BAB VI

EVALUASI DESAIN

Tabel 6. 1 Evaluasi Desain

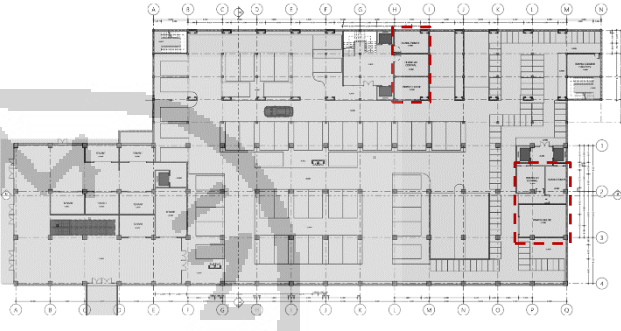
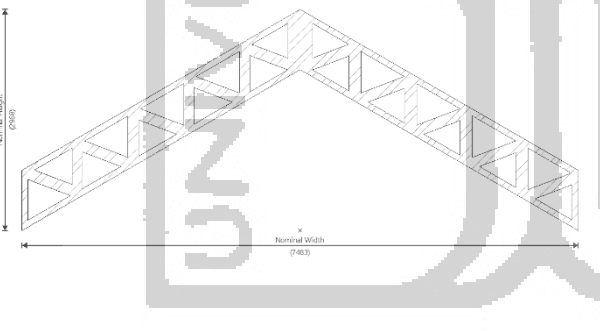
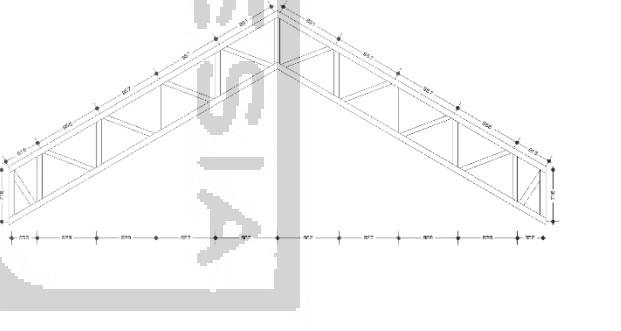
No.	Sebelum Evaluasi	Setelah Evaluasi
1	 <p>Pada denah lantai basement, ruang-ruang MEE seperti Power House, ruang pompa, dan ruang AC central dijadikan satu ruangan.</p>	 <p>Ruang MEE menjadi terpisah berdasarkan fungsi bangunannya. Sehingga skema infrastrukturnya pun berubah.</p>
2	 <p>Rangka atap sebelum evaluasi memiliki ketebalan panel yang lebih besar.</p>	 <p>Rangka atap dibuat dengan ketebalan panel 80 mm.</p>
